Resolución Exenta N° 20231410192
Valdivia, 15 de Septiembre de 2023

REPÚBLICA DE CHILE
SERVICIO DE EVALUACIÓN AMBIENTAL
REGIÓN DE LOS RÍOS

Pone término a procedimiento de evaluación de impacto ambiental del proyecto "**Regularización Pozo Columo extracción y procesamiento de Áridos**"

Imagen 1. Emplazamiento general del proyecto (Fuente: Figura 4-2 superficie del Proyecto de la DIA)

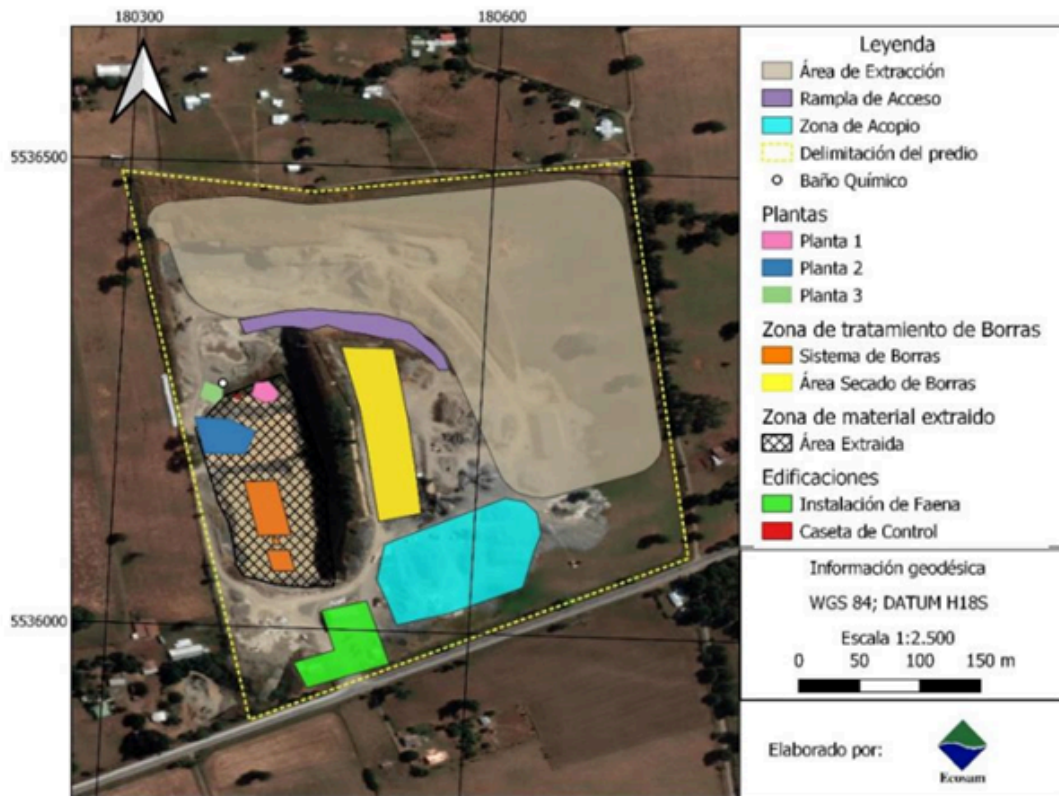
15.1. Tal como se indicó anteriormente consiste en la regularización de 6,1 hectáreas de una extracción ya realizada, junto con aumentar la superficie de extracción en 7,5 hectáreas adicionales, considerando una etapa de operación de 8 años, indicando en la figura 4-2 de la DIA , el área extraída,

Imagen 2: Comparación realizada por el SEA Los Ríos entre imagen propuesta en la DIA (imagen izquierda, extraída del “Anexo 1.-02a KMZ La Union”) e imagen 2023 Google Earth (derecha, elaboración propia).

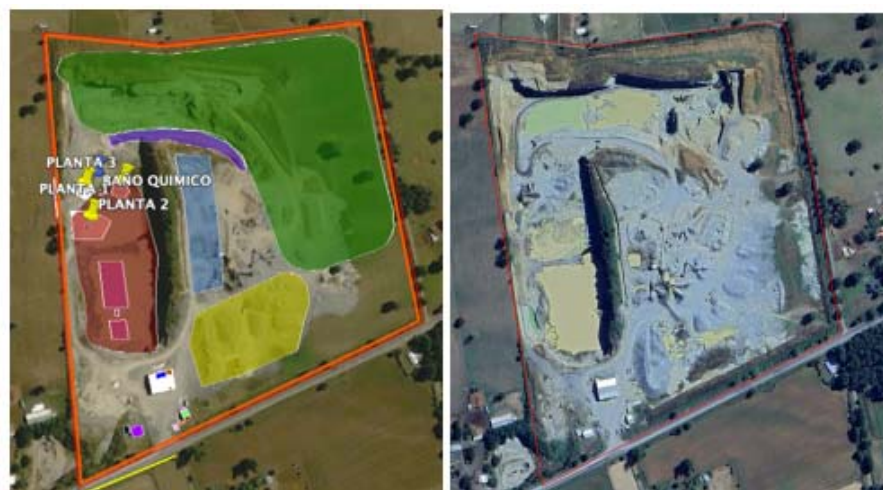
15.2. Sin embargo, de la revisión de los antecedentes presentados a evaluación ambiental, es posible establecer que la información tenida a la vista en la DIA difiere de la situación actual del proyecto “Regularización Pozo Columo extracción y procesamiento de áridos”. Lo anterior considerando el análisis de información de gabinete e información generada en terreno (según acta de terreno N°202314103110 realizado en fecha 17 de agosto de 2023), lo cual ha permitido comprender que el proyecto ha mantenido una operación constante en el tiempo, lo que se traduce en que parte del área presentada en la DIA como área futura de explotación, ya se encuentran explotada. Adicionalmente y como será detallado, el proyecto actualmente opera procesando material en sus dependencias sin tener esta información a la vista en la DIA. De acuerdo al análisis realizado por el SEA de Los Ríos mediante imágenes satelitales, la extracción se remonta a fechas posteriores a los levantamientos base presentados en la DIA (en su mayoría año 2021 según cartografía presentada en la DIA en general) por lo tanto la condición basal del área de emplazamiento difiere con lo presentando a evaluación en el SEIA.

15.3. Que, lo anterior impide la comprensión del proyecto en su totalidad ya que no es posible tener claridad respecto de cuál es el área y el volumen que ya fue explotada por el proyecto, y en consecuencia, cual es realmente la condición basal sometida a evaluación. Según las imagen N°2 de la presente Resolución, esta superficie en la DIA se presenta como un área de una futura explotación (a partir de la obtención de la RCA según carta Gantt presentada en la tabla 7-2 de la DIA), sin embargo, a partir de las actividades de terreno y la revisión de imágenes satelitales en la plataforma Google Earth del año 2023, se observa una situación de extracción continua de áridos en la potencial zona de explotación para la fase de operación.

Imagen N°3: Potencial paleontológico en el área. En rojo se destaca la unidad fosilífera, la cual tiene un potencial alto a medio de contener fósiles según Geoportal del Consejo de Monumentos Nacionales (<https://geoportalmn.maps.arcgis.com/home/index.html>).

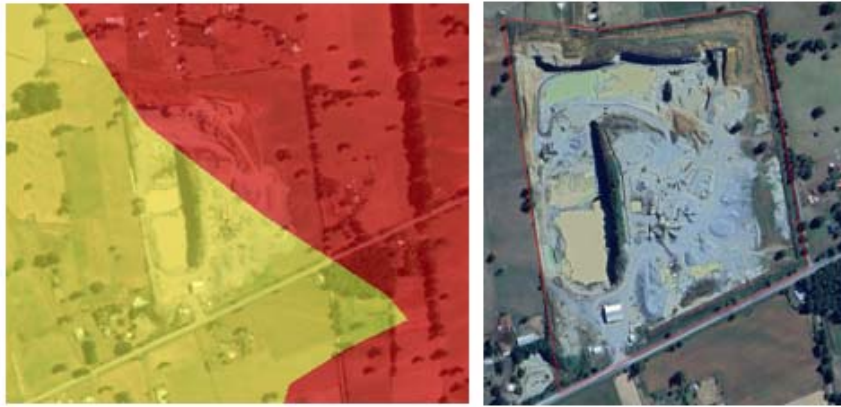
19.2. Que, de la revisión de los antecedentes tenidos a la vista en la presente evaluación, es posible constatar que la DIA no presenta información de carácter paleontológico, presentando en el anexo 2-09 solamente información de tipo arqueológica. De la revisión de la plataforma Geoportal del Consejo de Monumentos Nacionales (<https://geoportalmn.maps.arcgis.com/home/index.html>) es posible identificar que el área tiene (o tuvo dadas las faenas de explotación realizadas), potencial paleontológico. Considerando que la naturaleza del proyecto es la remoción de suelo y extracción de material pétreo, es preciso tener presente que el Proyecto ha estado en un continuo operacional, y que en el área donde el proyecto ha realizado intervenciones no descritas en la DIA se ha determinado como área con un potencial alto a medio de contener fósiles (imagen N°3). De esta forma la información base del componente paleontológico para el presente proyecto corresponde a información esencial para la evaluación del proyecto, dado que su omisión impide realizar la correcta evaluación del Art. 10 del RSEIA relativo a la potencial alteración del patrimonio cultural.
